まちづくり条例に基づく報告書

該 当 条 文	☐ 第 2 5 条（大規模土地取引行為） ☐ 第 2 6 条（大規模開発事業） ☒ 3 6 条（中規模開発事業） ☐ 第 4 8 条（適用除外） ☐ そ の 他 （ ）
土地所有者	住所：神奈川県川崎市幸区堀川町 580 番地 氏名：株式会社 プロスパイラ 代表取締役 斧 純也
土地の所在	鎌倉市台一丁目 346 番 1 外 4 筆
面 積	4674.94 m ²
報 告 内 容	別紙の通り

報告内容

土地利用现状图
重ね図

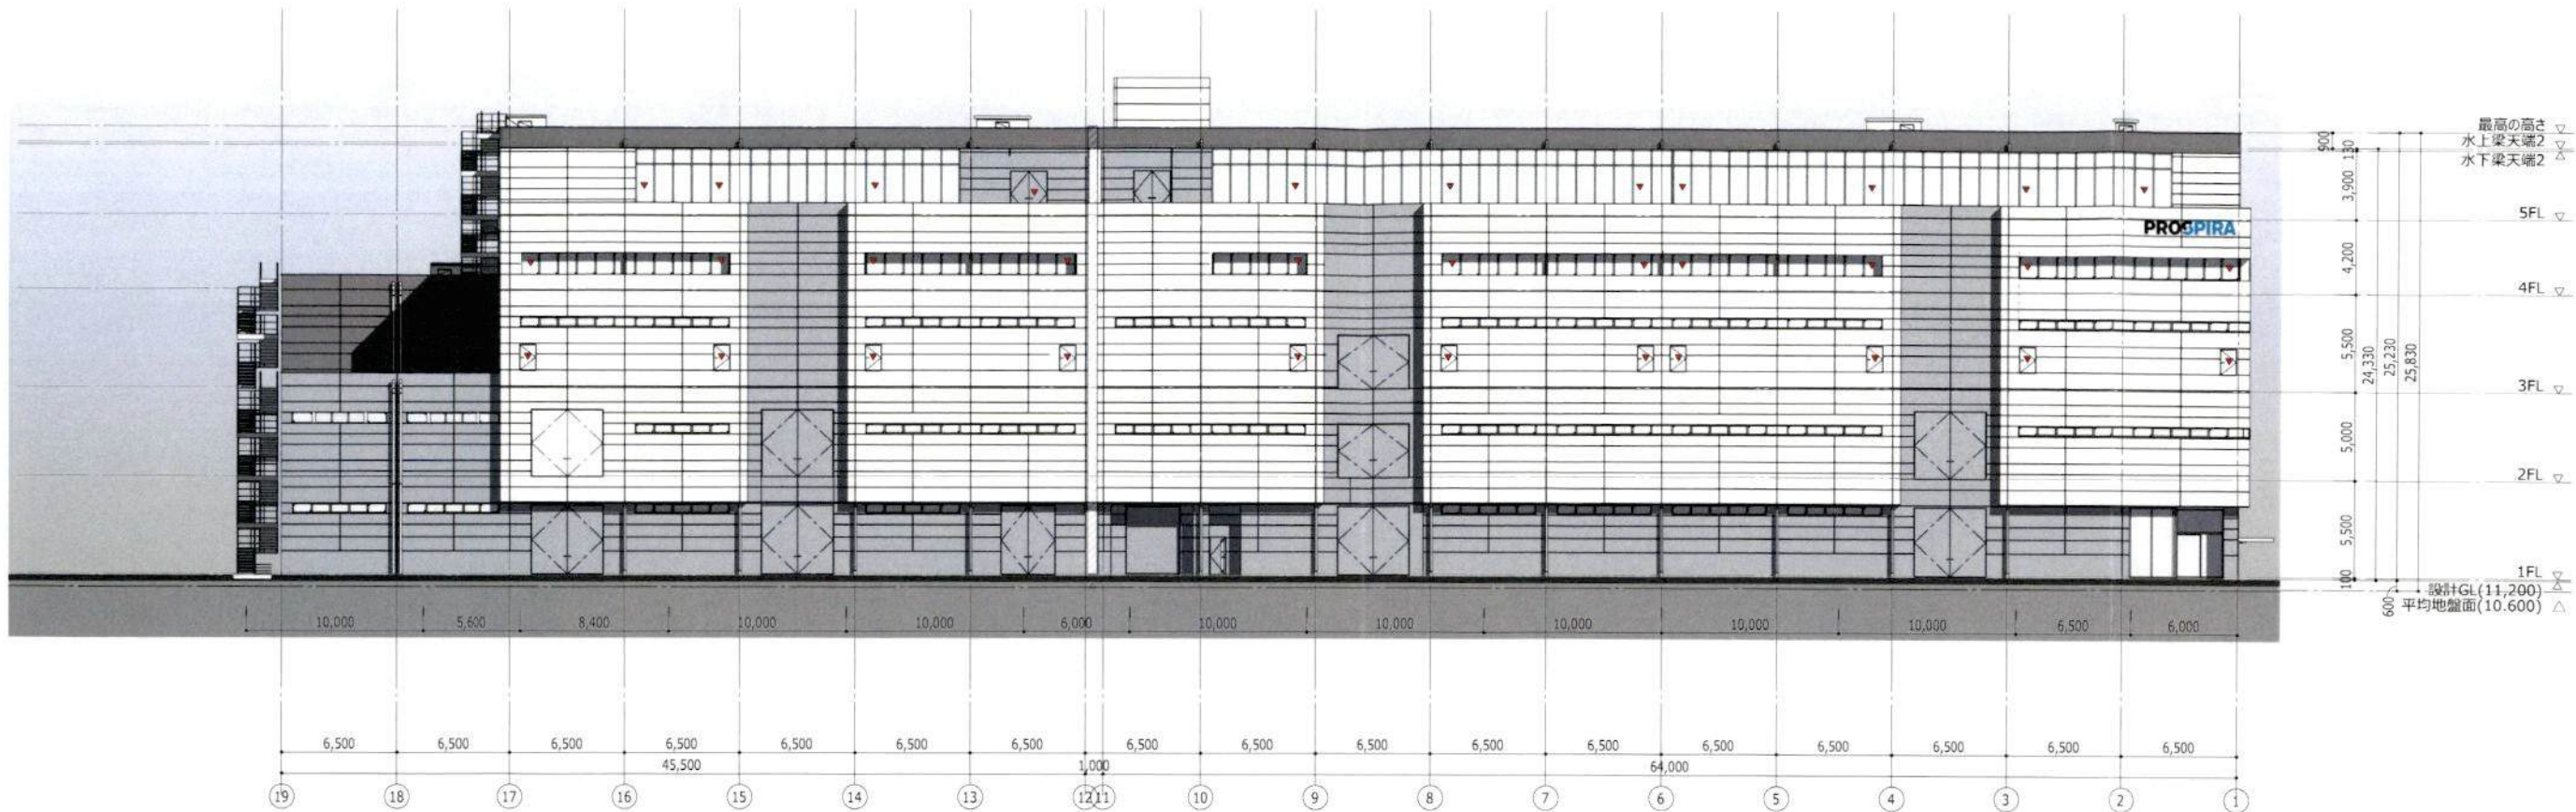
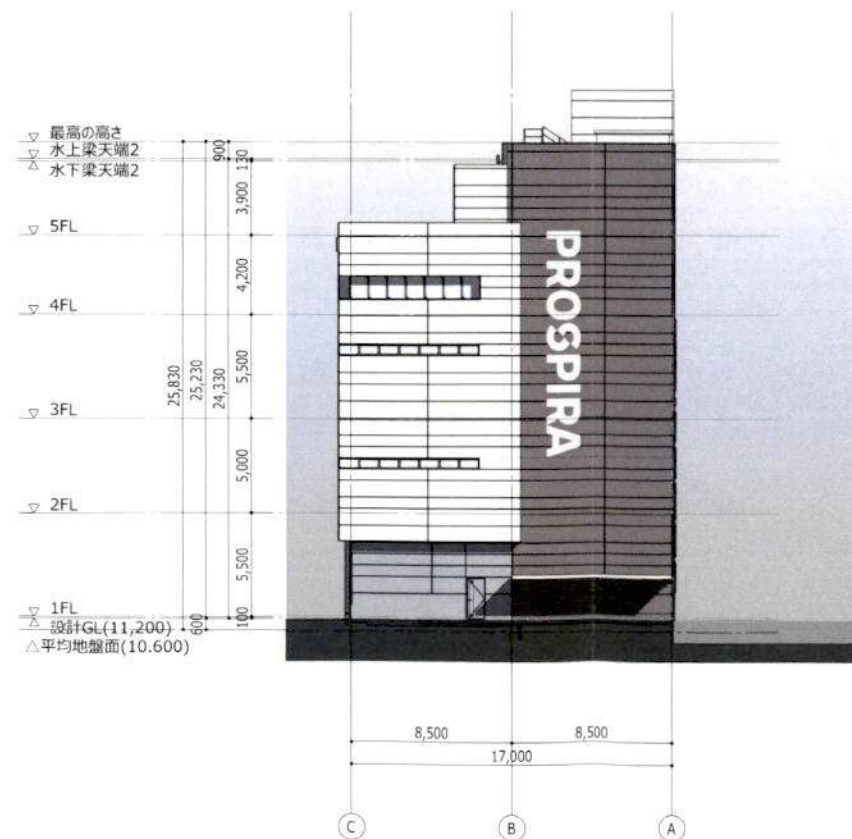
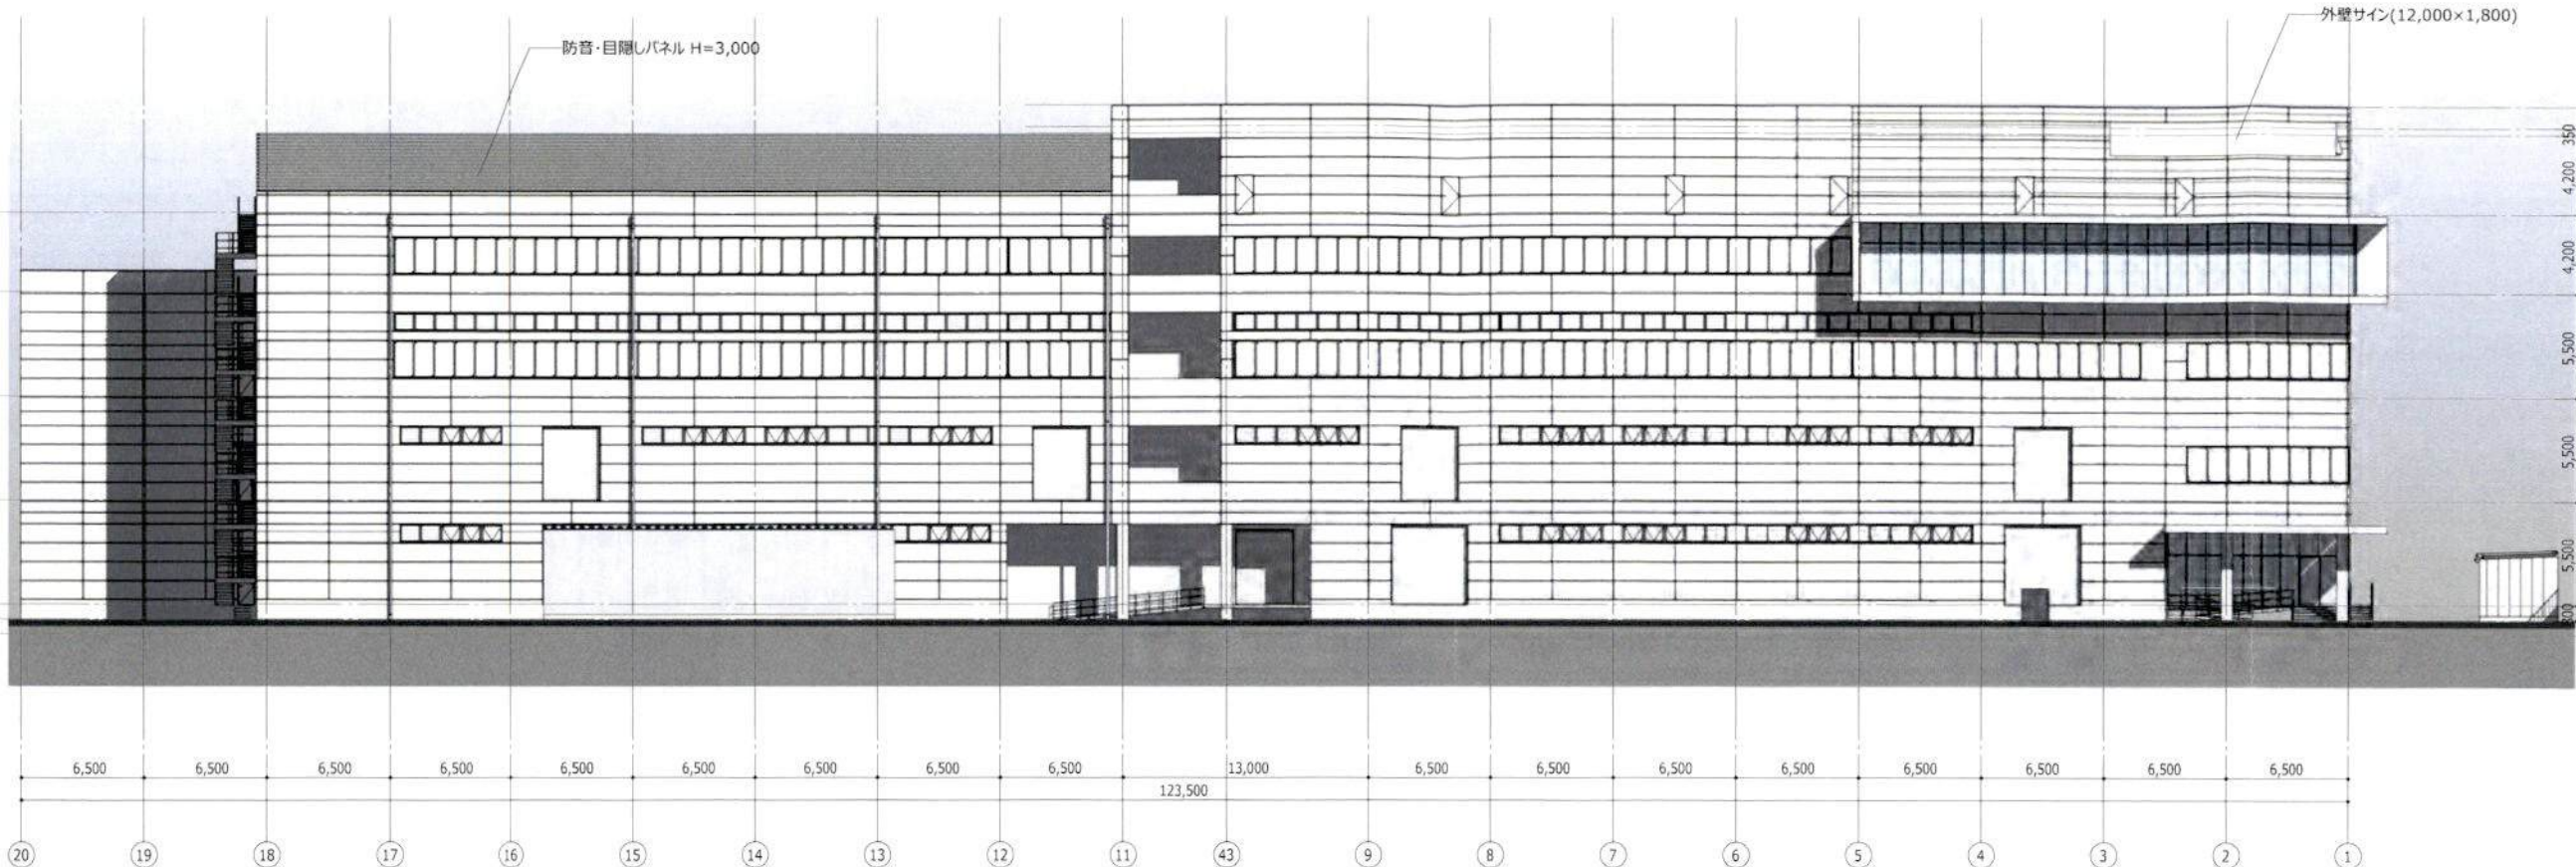
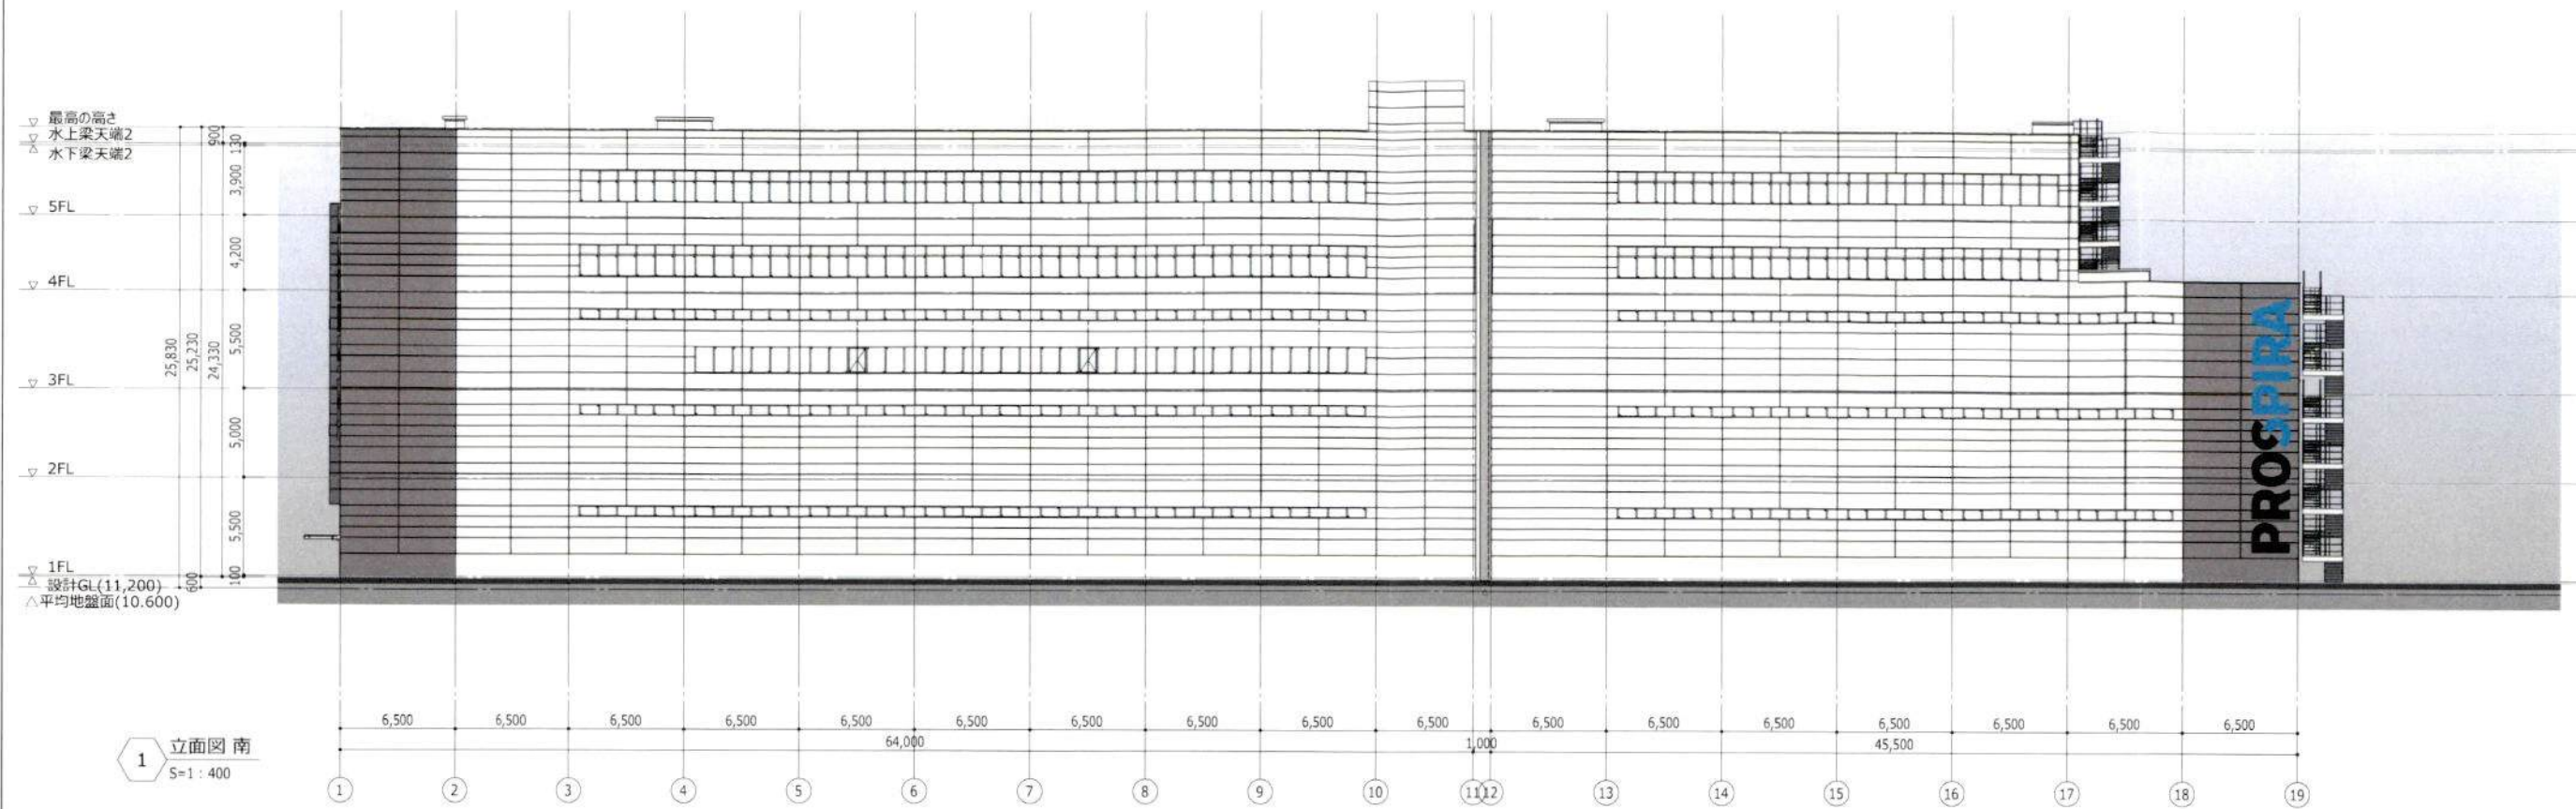
- ・北側隣地境界に設置予定の擁壁を境界より宅内側に移動。
- ・北西側隣地の宅盤に合わせる様、接する隣地宅盤のレベルまで下げる計画に変更。
- ・造成計画の変更に伴い、切土量 433.46m^3 から 1430.11m^3 、盛土量 398.58m^3 から 200.25m^3 に変更
- ・ゴミ庫の位置、向き及び大きさ、高さの変更。
- ・作動時、音が発生する、機械式駐車場を取り止め、平置きに変更。
- ・防火水槽の建物地下と単体地下式の単体地下式を取り止め、建物地下2基に変更。
- ・建物計画を建築面積、延べ面積、最高高さを以下の通り変更しました。

事務所棟

建築面積	2265.66m^2 から 1965.55m^2
延べ面積	9244.49m^2 から 8485.25m^2
最高高さ	28.010m から 25.830m
